女川原子力発電所2号炉

審査会合における指摘事項への 回答について（抜粋）

令和元年 7月

東北電力株式会社

図 1 基準地震動 $S_s - D1$ による加速度時刻歴 (EW方向の例)

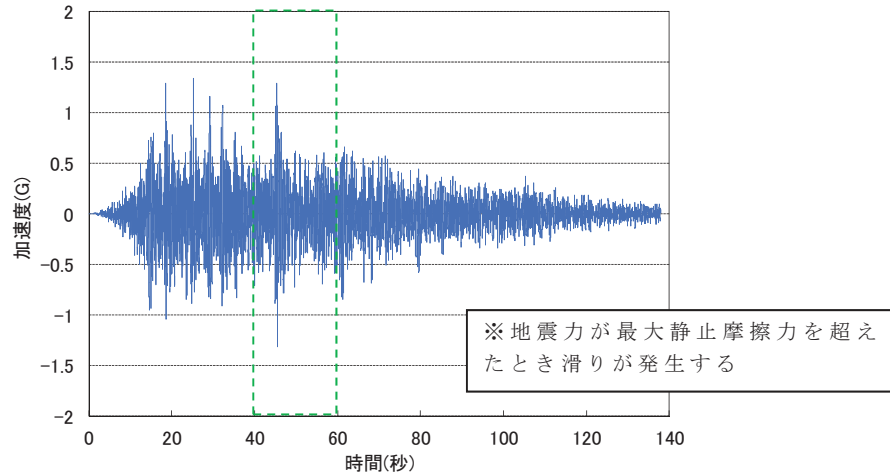
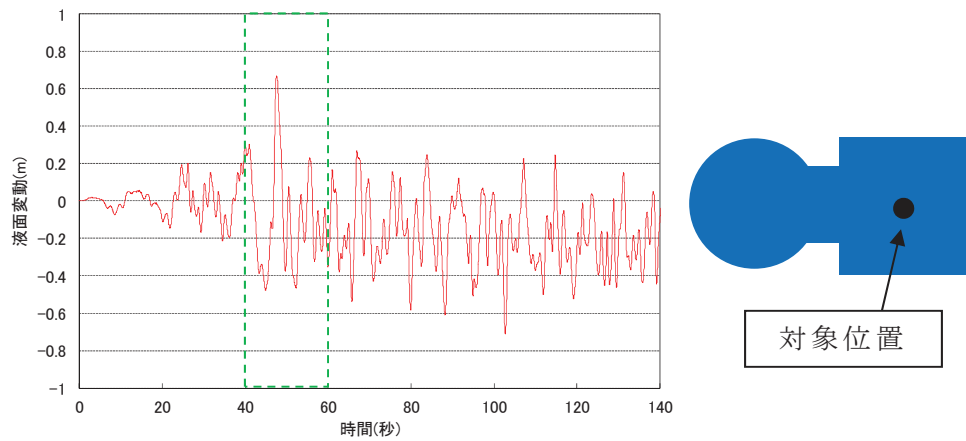
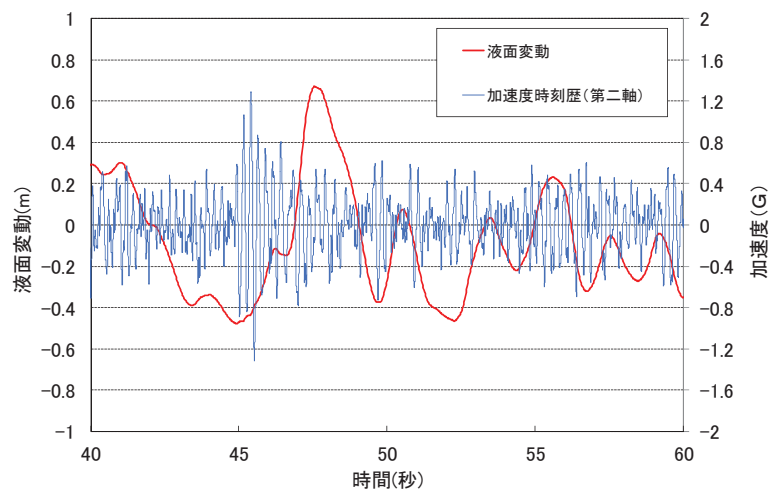
内部構造物はD S ピットに固定されていないため、地震力が内部構造物の最大静止摩擦力を越えたときに滑りが発生すると考えられるが、その挙動については、図1の加速度時刻歴に示すとおり、短い周期での交番挙動となると考えられる。

一方、図2の液面変動に示すとおり、スロッシングは固有周期約4～7秒の長周期による挙動である。

- (1) 内部構造物の滑りがスロッシング量を増加させるためには、滑りの発生時刻、方向及び速度がすべてスロッシングと同調することが必要と考えられるが、これらがすべて同調することは考えにくいいため、滑りがスロッシング量を増加させる可能性は少ないと考えられる。
- (2) 仮に一時的に、滑りの発生時刻、方向及び速度がスロッシングに同調したとしても、図3に示すとおり、直後に逆方向の滑りとなるか、又は静止するため、スロッシングを抑制する方向に働くと考えられる。
- (3) 上記のとおり、滑りによるスロッシングへの影響は十分に少ないと考えられるが、解析による溢水量に対して切り上げ処理及び10%増しすることにより保守的に溢水量を算出していることから、女川2号炉にて設定した溢水量は妥当であると考えられる。

図4 DSピット内部構造物と液面変動の関係 (A-A断面の例)

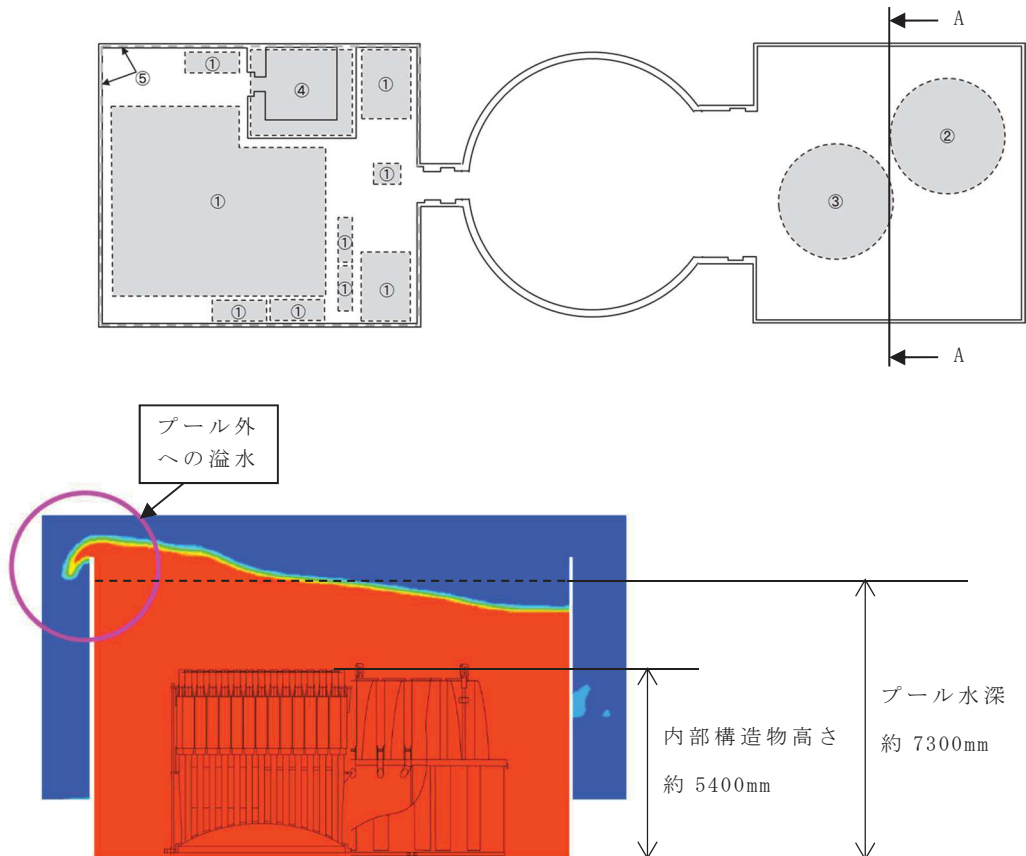
DSピットの内部構造物の位置及び液面変動の断面図を図4に示す。

この結果から、スロッシングによる液面変動は水面から1m程度の範囲であるが、内部構造物は水面から2m程度の深い位置に設置されているため、スロッシングによる内部構造物の滑り影響は小さいものと考えられる。

図5.11-7 免震重要棟の当初検討における最大変位/加速度分布

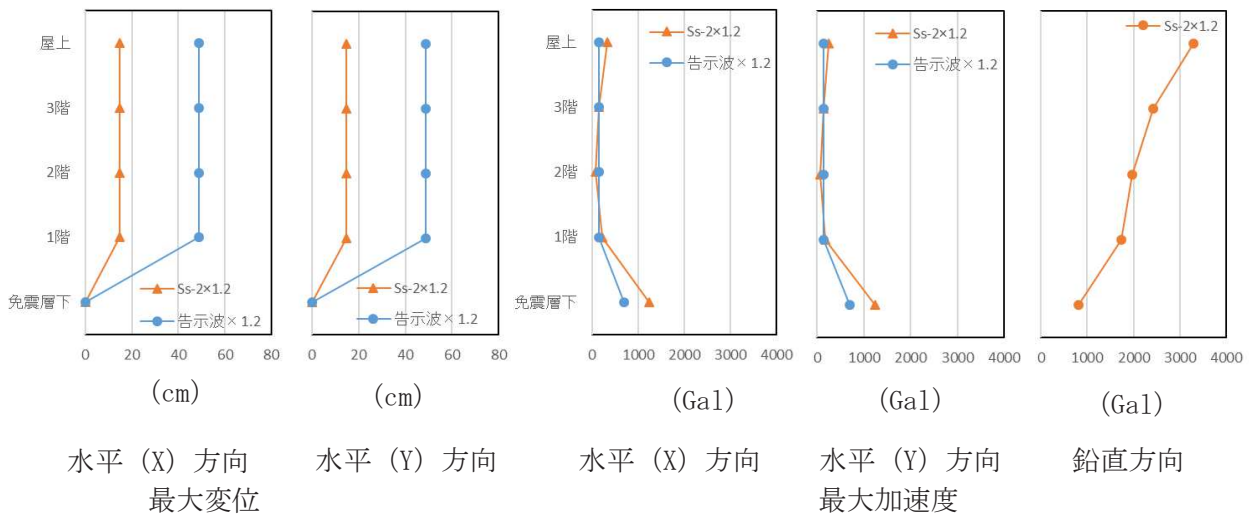
図 5.11-7 で示すとおり，最大変位分布は免震層の変位が主であり，1次固有周期（4秒程度）における地震動の大小関係に対応し，告示波の方が大きい。

また、最大加速度は、免震層により水平方向では告示波もSs-2も同程度に低減し、鉛直方向は増幅する傾向となっている。

図5.11-8 免震重要棟の当初検討に基づく試算

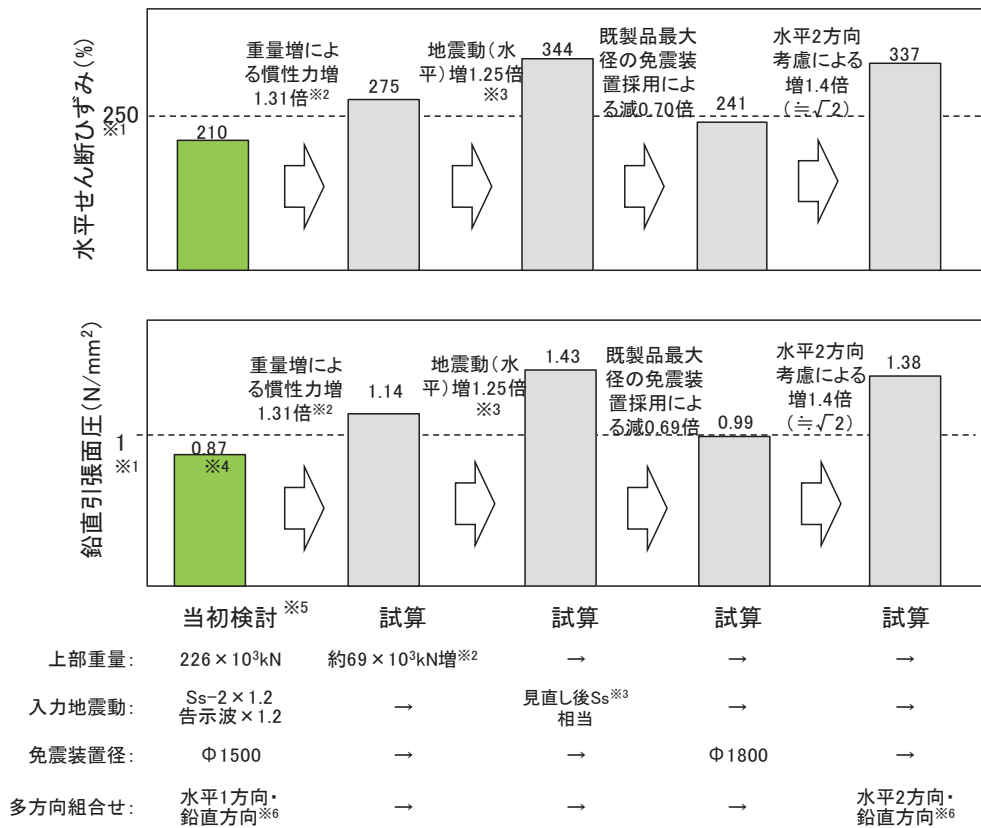
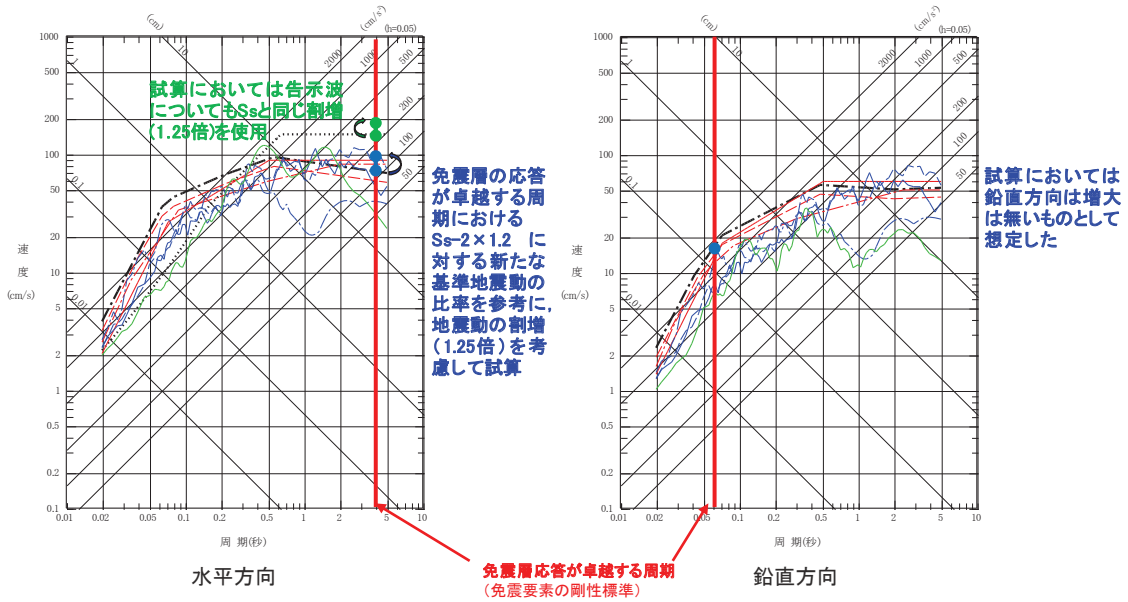
建屋設計条件の見直し前においても、免震装置の地震応答解析結果は許容値に対し裕度が少ない状況であった。

建屋・設備の仕様変更等に伴う重量増加、基準地震動の増大・追加に対して、設計を進める過程で既存の免震装置を採用した設計が成立しなくなる可能性が考えられた。

平成27年9月時点では、当初検討結果から定性的に見直しを立てているが、現時点において当時の見直しに基づく試算結果を図5.11-8及び図5.11-9に示す。試算結果から、免震構造では既存の免震装置を採用した設計が成立しなくなる可能性があり、十分な裕度を確保できる免震装置を新規設計し性能実証が必要となる。

以上のことから緊急時対策所を設ける建屋の構造について、免震構造だけでなく耐震構造も視野に入れ再度判断することとした。

図5.11-10 免震構造と耐震構造の比較検討

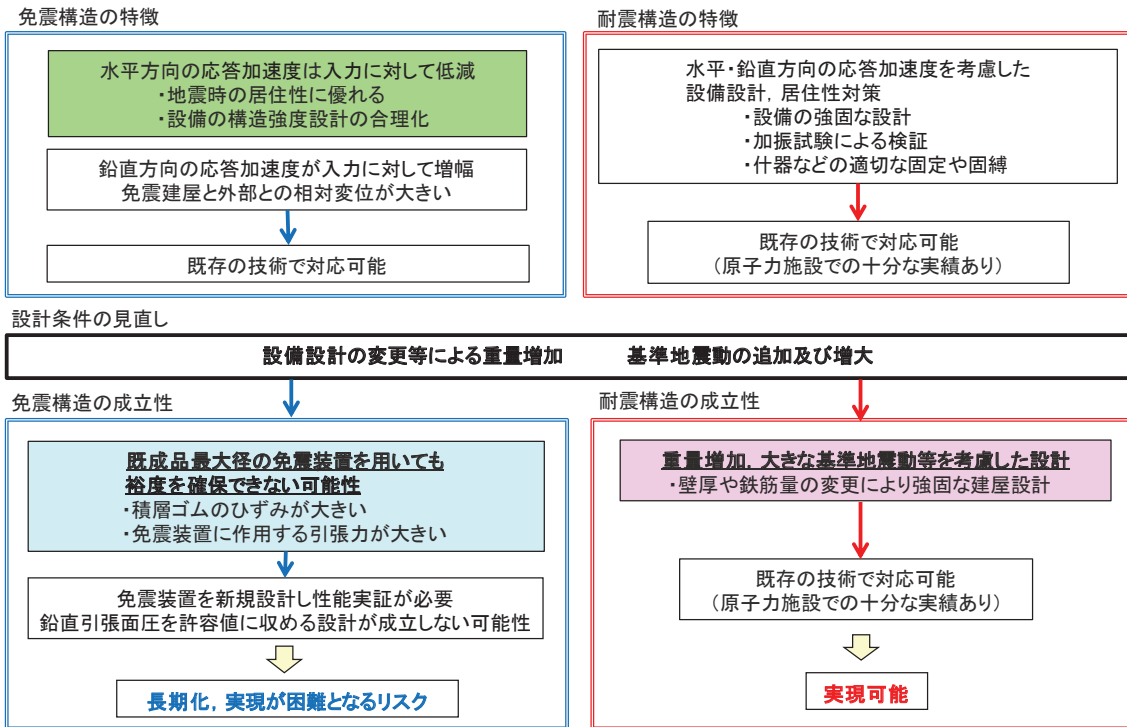
(4) 建屋構造の特徴の比較

- 鉛直方向の応答加速度が入力に対して増幅する。
 - ・機器の構造設計及び加振試験の条件設定において配慮が必要。
- 外部との水平方向の相対変位が大きい。
 - ・外部と接続するケーブル類の設計に配慮が必要。
- 建物の機能維持は免震装置の裕度に依存する。
 - ・免震装置の裕度が少ない場合は、万一の設計基準を超える地震発生時に機能を維持できない可能性がある。
 - ・免震装置の既成サイズは限られていることから、新規設計となる場合には性能実証が必要であり、検討期間の長期化・実現が困難となるリスクがある。
 - ・特に地震力の増大による鉛直方向の成立性が課題。

- 水平方向、鉛直方向とも応答加速度が入力に対して増幅する。
 - ・居住性：什器の転倒防止措置、天井ボードを設置しない等により対応が可能。
 - ・機器設計：固定式の設備は強固な構造設計により機能維持が可能。
可搬式の設備は加振試験により地震時の機能維持確認が可能。

設計条件見直しに対しては、免震構造では既存の免震装置を採用した設計が成立しなくなる可能性があり、十分な裕度を確保できる免震装置を新規設計する場合には、検討期間の長期化・実現が困難となるリスクがあることから、従来から原子力施設として実績のある耐震構造へ見直すことが適切と判断した。
